Fiche Conseil

### Projet de la route de contournement de Corbie

**Fiche-conseil** n° 02/2014-20000 - **Date** : 09/01/2014

### SECTEUR 1 - ENTRÉE DE CORBIE PAR LA ZONE HUMIDE UN SECTEUR À REVALORISER ET À "PRÉSERVER" DE LA RD

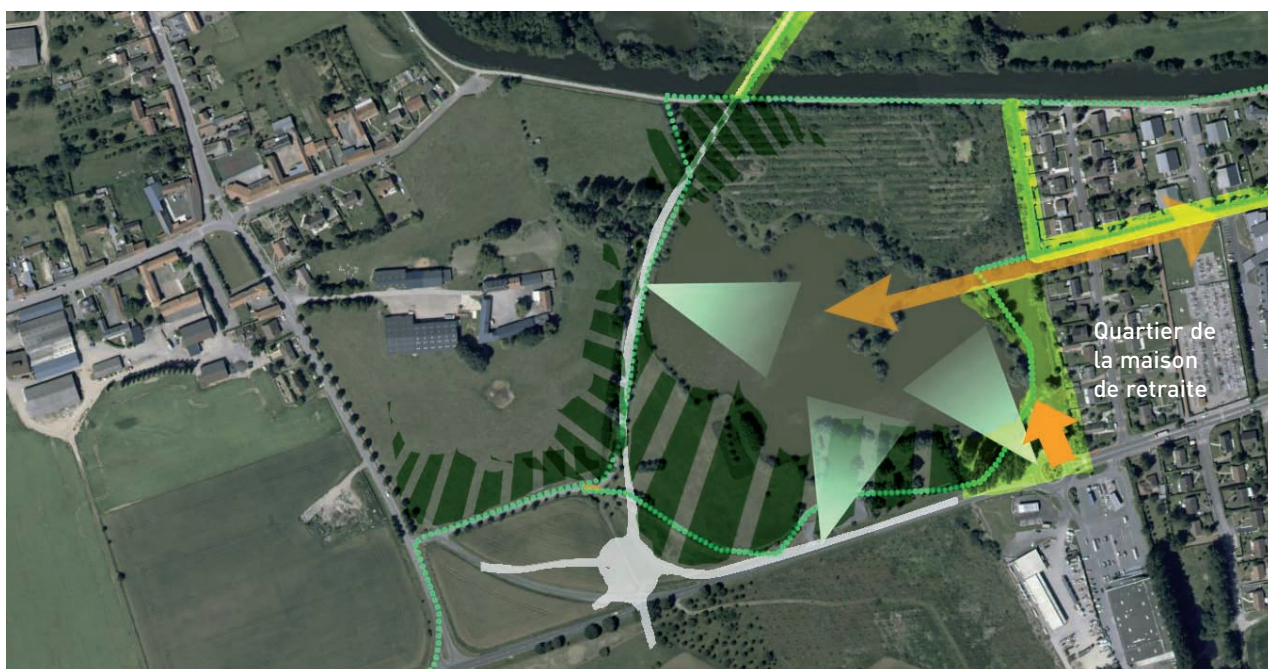
Avec l'arrivée de la route départementale, le secteur des milieux humide va se trouver fragilisé. Il est important de considérer avec attention les différents espaces de ces milieux qui seront traversés.

L'arrivée de la route départementale doit être l'occasion de :

- **requalifier l'entrée de la zone de loisirs** du lac située actuellement à côté de la ferme du château,
- **remettre en valeur les espaces naturels** (zone d'ancienne décharge à re-naturaliser et dépolluer),
- **créer un axe de communication** également adapté à la circulation des vélos, **se raccordant aux liaisons douces existantes** (VV, GR) et à venir (zone de l'ancienne décharge).

Cette entrée vers Corbie par les milieux humides pourrait être une **vitrine des espaces naturels** de Corbie **dans toutes leurs complexités** (zones éloignées du regard et des préoccupations du quotidien, enjeux environnementaux, économiques et touristiques) et **leur richesse** (beauté et ambiance particulière du milieu, richesse écologique...).

## SECTEUR 2 - LA FRONTIÈRE OUEST DE CORBIE PASSAGE DE LA ZONE URBAINE À LA ZONE NATURELLE

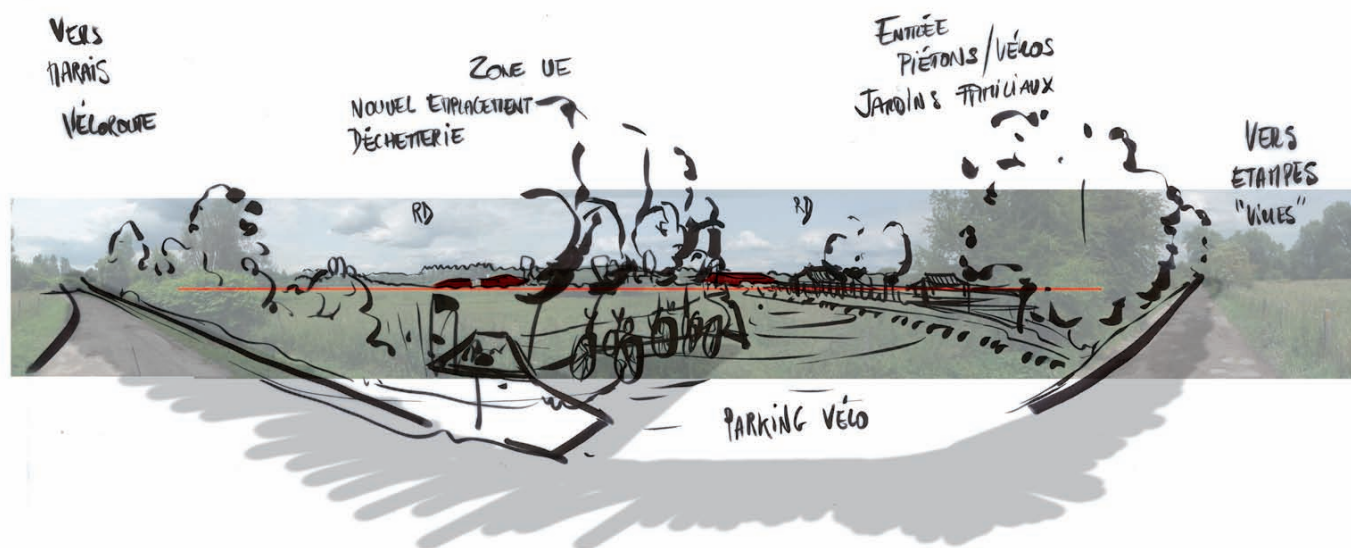
Le projet de route offre la possibilité de travailler la **couture paysagère** entre les zones urbaines habitées et les zones excentrées pour **marquer la transition** entre la ville et ses quartiers excentrés (zones d'activité et zones d'habitat) et les espaces naturels.

Les jardins partagés pourraient être conservés, voire être étendus. Les haies bocagères et les alignements d'arbres devraient être mis en valeur et densifiés.

L'aménagement paysager doit **prendre sa force dans une orientation Est / Ouest** pour contrebalancer l'impact Nord / Sud de la nouvelle infrastructure routière. Les liaisons entre la zone d'activité et le centre-ville pourraient ainsi être facilitées et leur ambiance paysagère améliorée.

Le chemin menant au quartier d'Etampes par la décharge à travers la zone N (PLU 2009) pourrait être aménagé en voie cyclable. En effet, celui-ci part des marais, traverse les jardins familiaux et permet l'accès à la gare. Une bifurcation directe dans le futur espace public du quartier d'Etampes pourrait être envisagée.

## SECTEUR 3 - LA GARE DE CORBIE UNE ENTRÉE DE VILLE À AFFIRMER

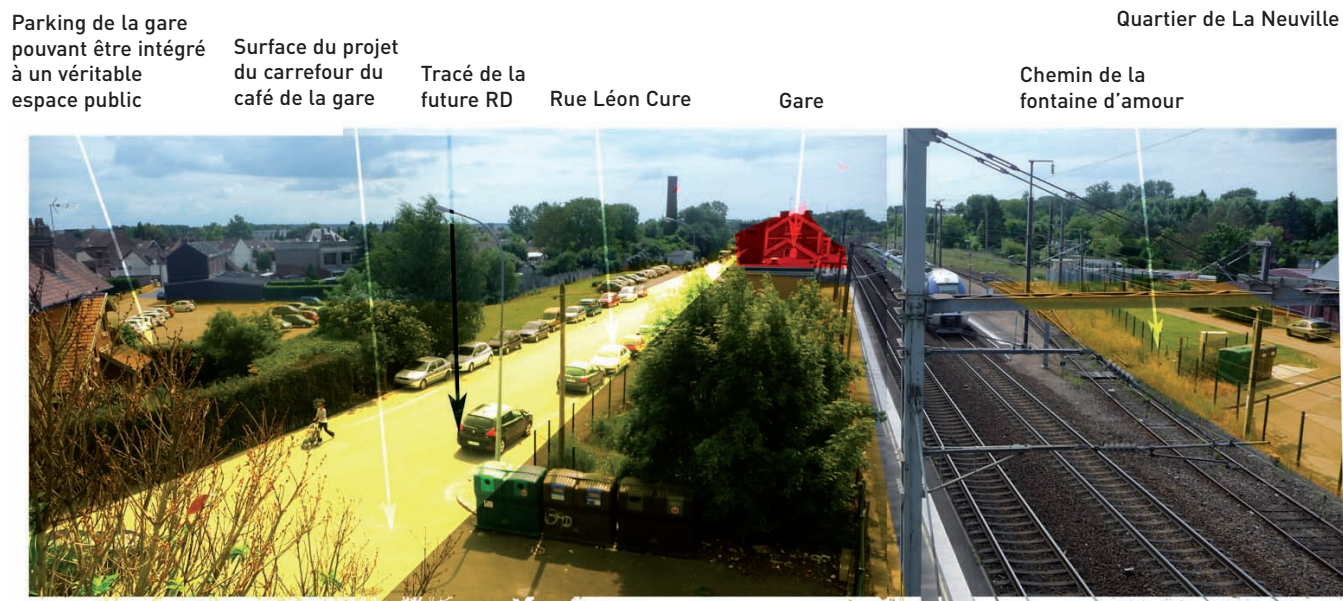
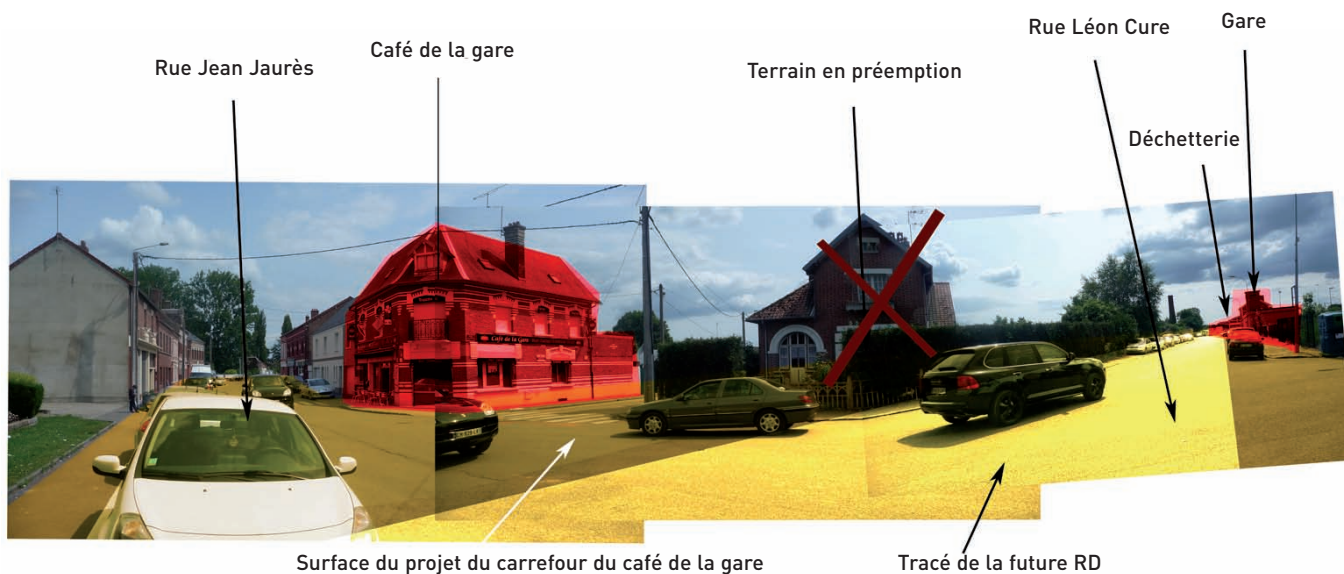
Le passage de la RD implique ici la disparition de jardins privés et la restructuration du parcellaire dans de nombreux sites. N'est-ce pas alors l'occasion de **penser à la restructuration totale du quartier de la gare** ?

Une parcelle à l'angle entre la rue Léon Curé et la rue Jean Jaurès passerait en **terrain sous préemption** par le Conseil Général de la Somme. Ce terrain, une fois libéré de toutes constructions, offrirait la possibilité de créer **un vaste espace public** mettant en valeur le bâtiment de la gare et le bistrot de la gare (aujourd'hui non visible depuis le pied de la gare) directement relié à l'actuel parking de la gare.

La déchetterie ne semble pas bien placée d'autant qu'un terrain UE situé dans les quartiers d'Etampes permettrait d'accueillir cette activité.

Le bâtiment de la déchetterie n'est pas dénué d'intérêt. S'il était intégré au corps de la gare (ne s'agit-il pas de son ancienne fonction ?), la RD pourrait passer sur son terrain et **le tracé de la RD serait simplifié**.

Esquisse d'un principe d'aménagement d'un parvis à la gare, de création d'un parc et une hiérarchisation des voies de circulations

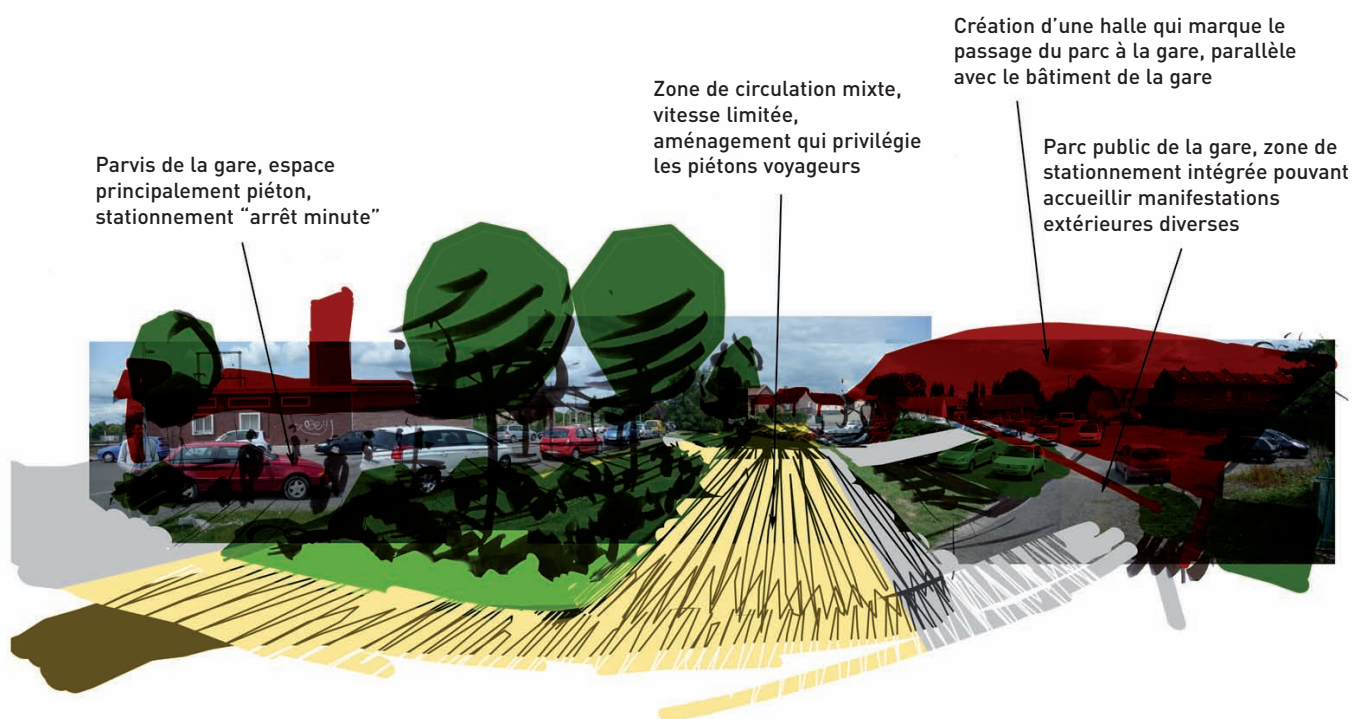
Surface pouvant être exploitée pour le projet de place et parvis de la gare
